INFORME DE HITO DE CONTROL
N° 6358-2026-CG/GRSM-SCC

OBRA: “CREACIÓN DEL PUENTE PEATONAL SANTA ROSA DE MISHOLLO Y TUPAC AMARU DEL DISTRITO DE PÓLVORA - PROVINCIA DE TOCACHE - DEPARTAMENTO DE SAN MARTÍN”, CON CUI N° 2437040

HITO DE CONTROL N° 6: ESTADO SITUACIONAL EN PERIODO DE SUSPENSIÓN AL MES DE ABRIL DE 2026

Fotografía n.º 7

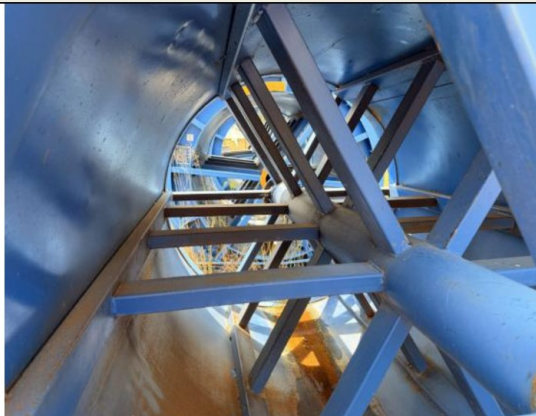
Registro fotográfico del 22 de abril de 2026, donde se evidencio el almacenamiento en el almacén del contratista de 8 carretes de cables de acero para el puente colgante.

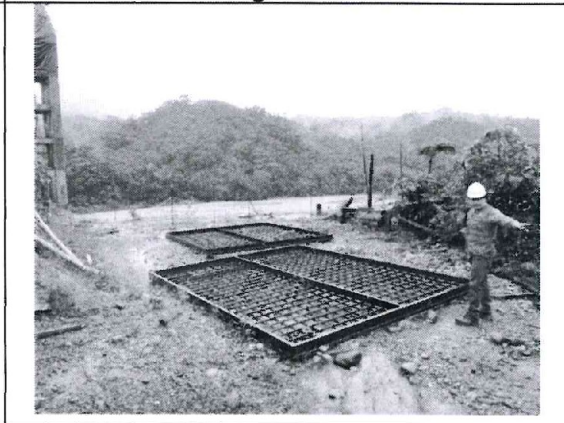
Asimismo, esta comisión de control pudo constatar que en las inmediaciones de la Obra no se observó la presencia de personal clave, no clave y mano de obra, así como maquinaria liviana y pesada para la ejecución de partidas pendientes de ejecución.

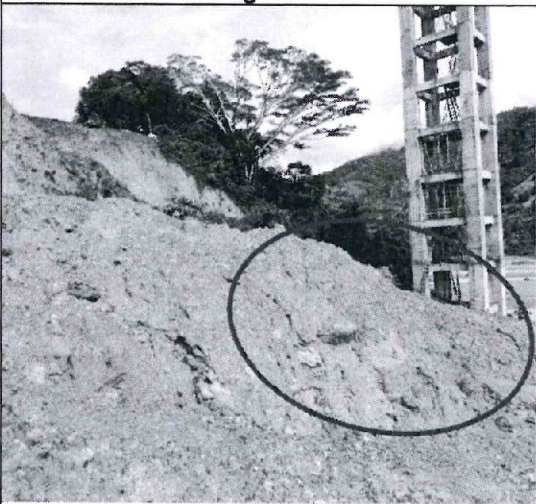
En esa misma línea, se observó que en los alrededores de la torre derecha del puente colgante en ejecución, al parecer, se ha presentado un fenómeno tipo deslizamiento de masa de suelo; esto es, en un talud es un tipo de inestabilidad geotécnica en la que un volumen de suelo o roca se desplaza pendiente abajo debido a que las fuerzas que lo empujan superan a las que lo mantienen en su lugar, que podría deberse a la erosión general por el cual el

suelo se ha ido desgastando y removiendo por el propio proceso constructivo flujo de agua paralelo a la torre, agua de infiltración que discurre por dentro del talud y el viento.

Fotografía n.º 1	Fotografía n.º 2

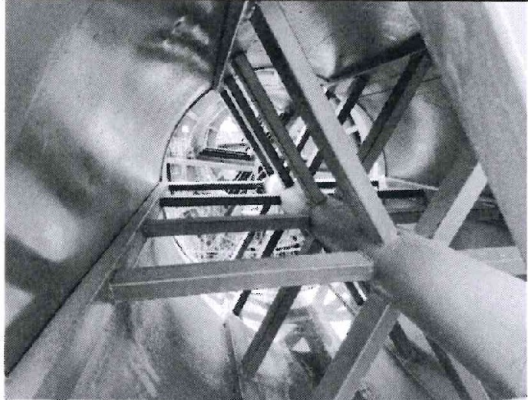
<p>Registro fotográfico del 22 de abril de 2026, donde se observa que la obra continúa suspendida, no se evidencia presencia de trabajadores ningún frente de obra.</p>	<p>Registro fotográfico del 23 de abril de 2026, donde se observa que aún existen fenómenos pluviométricos, el río Mishollo está totalmente turbio, y se evidencia agua de escorrentía en la plataforma donde se ubicara la cámara de anclaje en la margen derecha.</p>

Fotografía n.º 3	Fotografía n.º 4

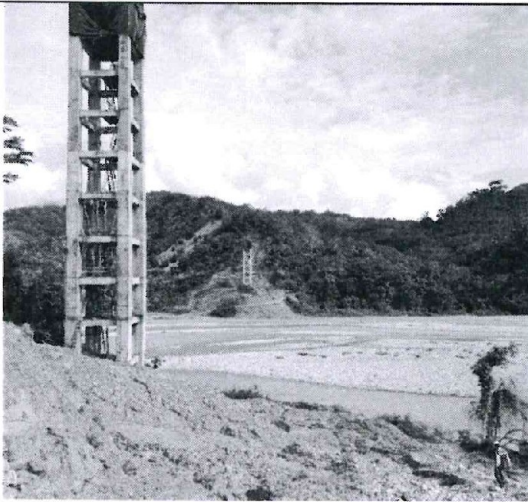
<p>Registro fotográfico del 22 de abril de 2026, donde se observa que el talud donde se ubicara la cámara de anclaje en la margen derecha se continúa deslizando, se evidencia el riesgo del potencial deslizamiento de una vivienda de material noble.</p>	<p>Registro fotográfico del 22 de abril de 2026, acercamiento de la fotografía n.º 3 donde se observa la vivienda a punto de colapsar, parte de su cimentación ya se encuentra en el aire.</p>
